Analyse par le personnel du plan de
mise en valeur de Cenovus
Demande de modification 2023
Tête de production autonome

Mai 2024

Figure 2 : Complétions de puits avec des CFE et des têtes de production autonomes (Source : Cenovus, 2023)

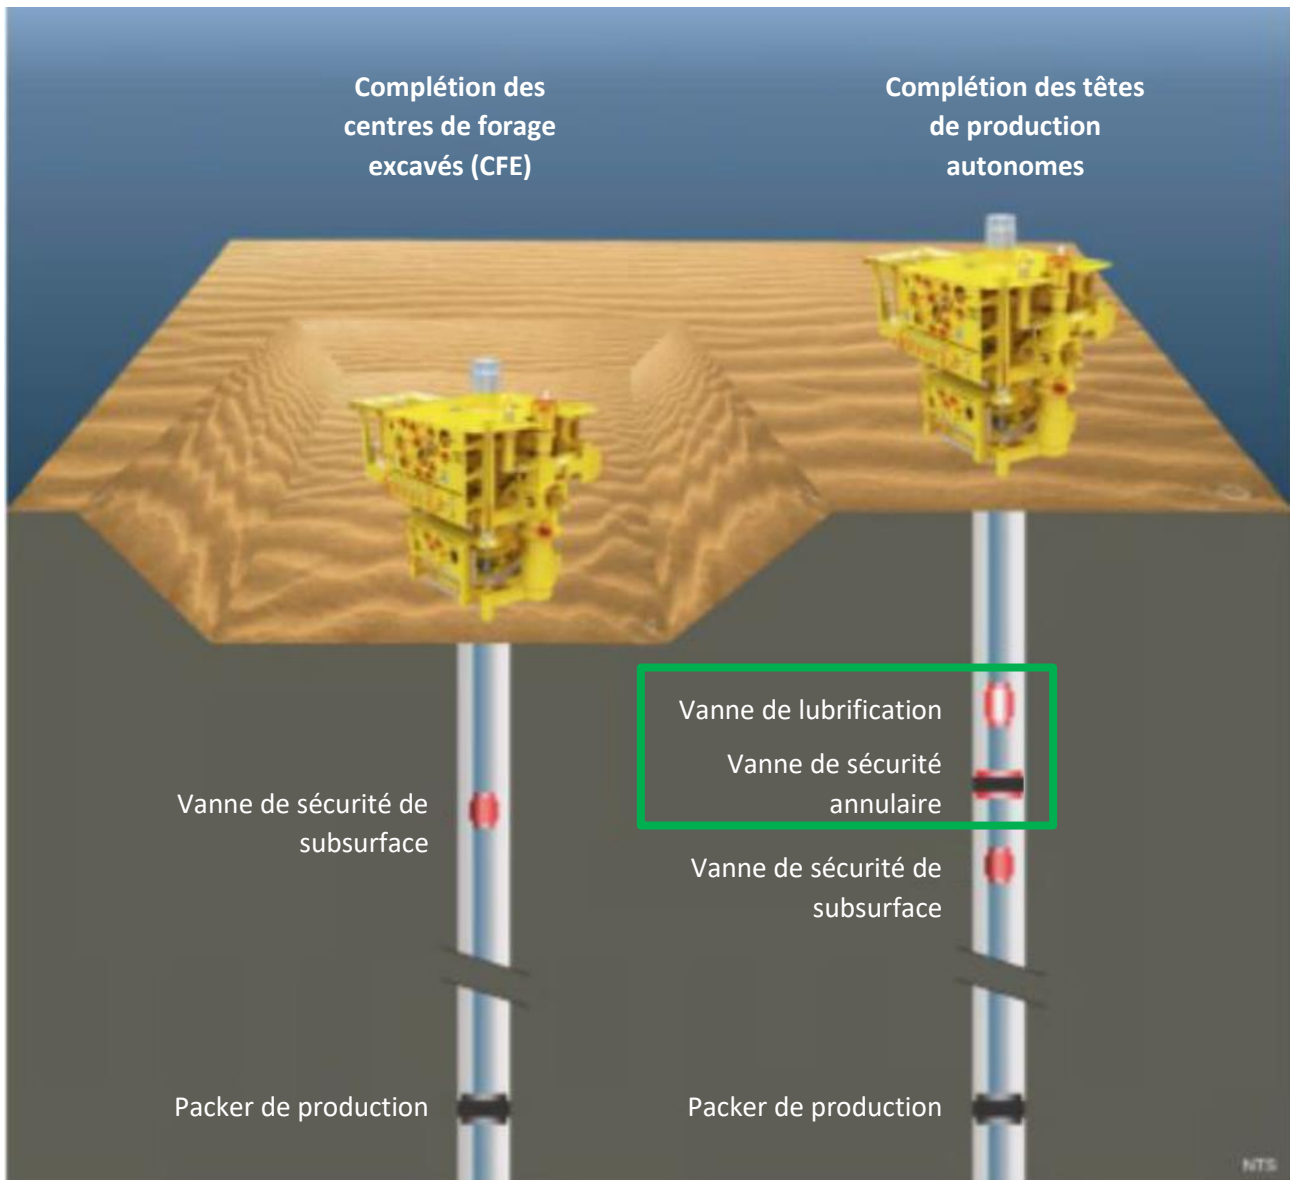
À l'inverse, dans le concept de tête de production autonome, la tête de production repose directement sur le fond marin (et non dans une zone excavée) et comporte la même combinaison d'éléments de barrière de puits que la configuration de CFE, en plus d'un ensemble supplémentaire d'éléments de barrière situés dans le puits de forage au-dessous (c.-à-d. une vanne de lubrification et une vanne de sécurité annulaire; voir la figure 2 ci-dessous).

D'après une étude réalisée par Hatch en 2018, les éléments de barrière supplémentaires en fond de puits de la tête de production autonome sont placés à une profondeur suffisante pour que la collision avec un iceberg n'affecte pas l'intégrité de cet équipement supplémentaire. Il a été observé que les charges transférées à la complétion du puits après la collision avec l'iceberg ont causé une déformation considérable à proximité de la ligne de boue, tandis que la déformation en dessous de 10 m était minimale. L'analyse a révélé que les charges transférées plus profondément dans le puits étaient faibles et trop peu importantes pour compromettre l'intégrité des barrières en fond de puits. La conception actuelle de la complétion de puits à l'aide de données géotechniques propres au site déterminera l'emplacement des barrières en fond de puits; toutefois, ces barrières se trouveront bien en dessous de la ligne de boue du fond marin (dans l'exemple inclus dans la demande, la vanne de lubrification était située à environ 875 m en dessous du niveau moyen de la mer, soit plus de 700 m en dessous de la ligne de boue du fond marin).

Le promoteur a également identifié trois chemins de fuite potentiels qui pourraient entraîner un rejet dans l'environnement à la suite d'une collision avec un iceberg entraînant la perte de barrières de tête de production, en comparant à la fois la disposition traditionnelle de CFE et la configuration proposée de tête de production autonome. Dans ces trois cas, on compte sur les composants en fond de puits pour assurer l'isolation et arrêter tout rejet dans l'environnement ou toute défaillance du confinement. Deux des chemins de fuite identifiés passent par le tube de production principal ou l'espace annulaire de production (respectivement).

Dans le premier scénario, lorsque la tête de production autonome située sur le fond marin entre en collision avec un iceberg, entraînant le sectionnement de la tête de production, les éléments de barrière de la tête de production sont perdus; cependant, les barrières de puits primaires et secondaires restent fonctionnelles, car elles sont situées en fond de puits, en dessous de la zone touchée par la collision avec l'iceberg.

Dans le second scénario, où la collision avec un iceberg dans une configuration de CFE entraîne le sectionnement de la tête de production, l'ensemble d'éléments de barrière à l'intérieur de la tête de production est perdu, ne laissant que la vanne de sécurité de subsurface à commande en surface (VSSCS) en fond de puits comme élément de barrière unique.
